廃炉発官R1第203号  
令和2年1月30日

福島第一原子力発電所 特定原子力施設に係る実施計画 変更認可申請書の  
一部補正について

令和元年8月1日付け廃炉発官R1第71号をもって申請しました福島第一原子  
力発電所 特定原子力施設に係る実施計画 変更認可申請書を別紙のとおり一部補正  
をいたします。

発電所における緊急時および火災への対応について、発電所の現状を踏まえた記載の変更に伴い、下記のとおり補正する。

図-1 ページング・電力保安通信用電話設備 電源系統図

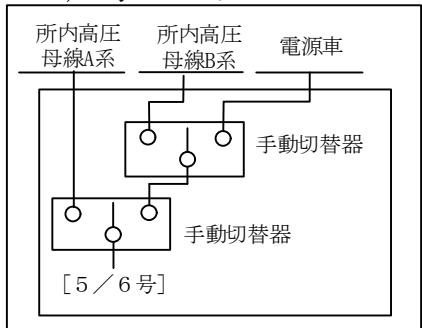
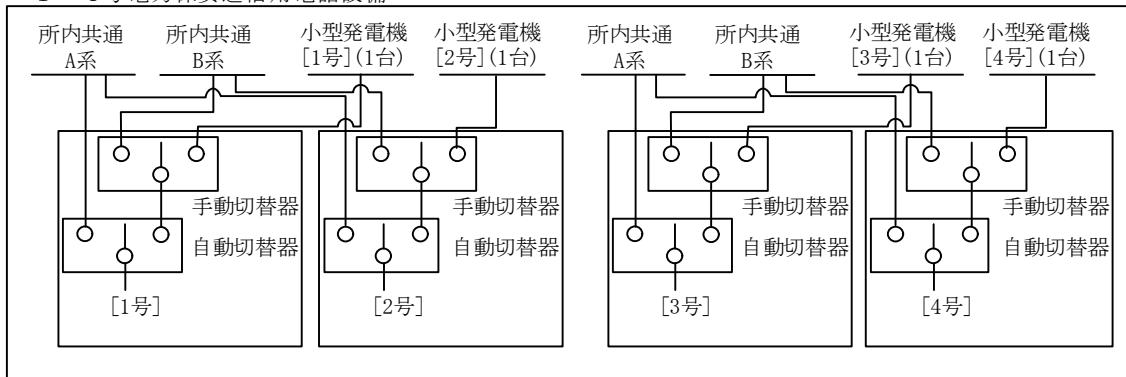
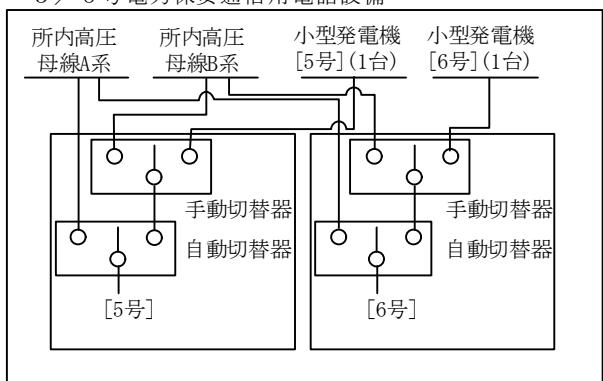
- ・原子力事業者防災業務計画の記載変更に伴う修正
- ・1～4号T／B～誘導灯について記載の適正化、維持管理の追加、非常灯の記載の追加
- ・福島第二原子力発電所に設置した一斉ファクシミリ機能の記載を削除
- ・図－1 ページング・電力保安通信用電話設備 電源系統図について供給電源A系、B系2系統から受電の記載への変更
- ・図－2 作業用照明 電源系統図について供給電源A系、B系2系統から受電の記載への変更

必要箇所との連絡手段確保のため、ページングについては、小型発電機または電源車から、電力保安通信用電話設備については、小型発電機から給電可能とする（図－1参照）。また、夜間における復旧作業に緊急性を要する範囲の照明については、小型発電機から給電可能とする（図－2参照）。

#### 1.2.3.4 構内の消火設備

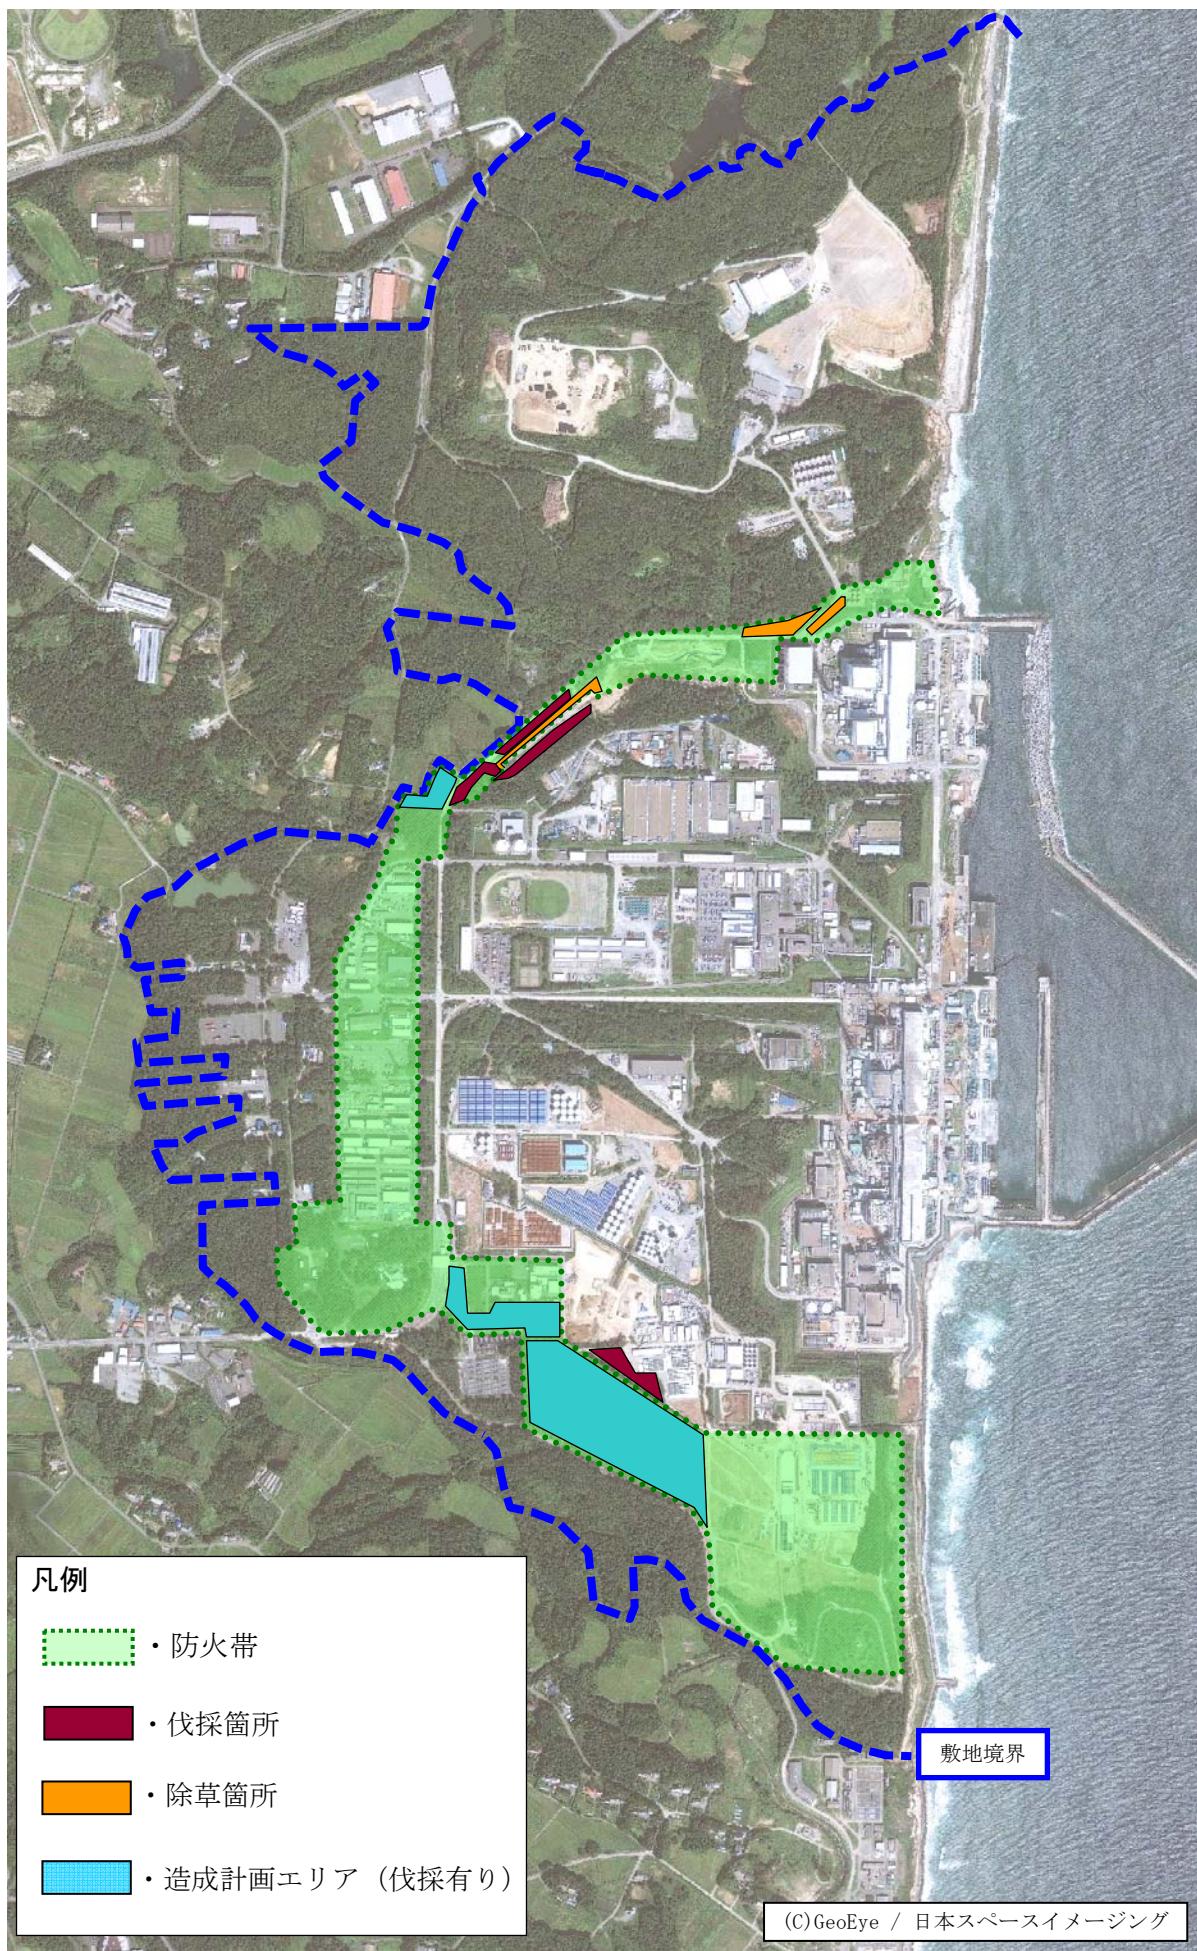
- ・1～4号機建屋内の火災検知設備、消火設備について記載の適正化
- ・危険物屋外貯蔵タンクの残油抜き取りについての記載を削除
- ・津波並びに1、3、4号機爆発によって破損し、残っている車両1台について記載の適正化
- ・構内の消火設備の設置状況、設置計画について記載の適正化、消火配管地盤変位対策の追加
- ・建物の自動火災報知設備、避難設備の追加

- 発電所の消火設備として消火栓、防火水槽、採水口、消火配管、消火器等を設置する。
- 津波により破損している 1～4 号機周りの消火栓については 2020 年度を目途に設置する。
- 設置する消火配管については、地盤変位対策を考慮したものとする。
